Samrådsredogörelse

Detaljplan för Oxeln 2, 3 och 4,

Vara tätort, Vara kommun, Västra Götalands län

Upprättad av plan- och tillväxtenheten i januari 2026

Gällande sophämtning

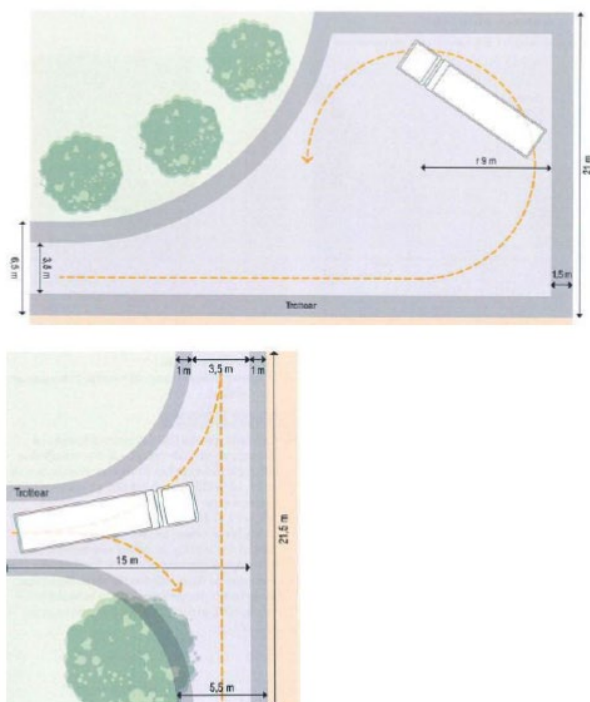
Gällande sophämtningen vill vi framhålla följande för att uppfylla reglerna i avfallsföreskrifterna.

Transportvägen till hämtningsplatsen ska ha en fri höjd på minst 3,65 meter, ha en fri bredd på minst 3 meter samt ha en bärighet för ett fordon på 18 ton.

Vid hämtningsplatsen ska yta finnas med en bredd på minst 4,5 meter, fri längd på minst 14 meter samt ha en fri höjd på minst 5 meter.

Säkerheten vid hämtning är ytterst viktig. Därför ska placeringen vara sådan att backning, utöver normalt vändning- och tömningsarbete, inte behöver ske.

För återvändsgator ska det finnas en vändyta med diameter 18 meter samt en fri remsa på cirka 1,5 meter utanför vändytan. Vändning kan också ske i en T-korsning. Lämplighetsbedömning görs av kommunalförbundet i varje enskilt fall.

I områden med kraftig lutning vid hämtningsplatser kan det bli aktuellt att hämtning inte kan ske vid tomtgräns.

Behållare ska placeras så att hämtning kan ske på ett arbetsmiljösäkert sätt. Är där trottoar ser vi att den är sänkt vid hämtningsplatsen. Miljöhus, uppställningsplats för behållare eller liknande bör placeras inom 6m till sopbilens angöringsplats för att undvika eventuella dragvägar, vid överstigande av 6m tillkommer drag-tillägg enligt aktuella årets avfallstaxa.

Noteras.
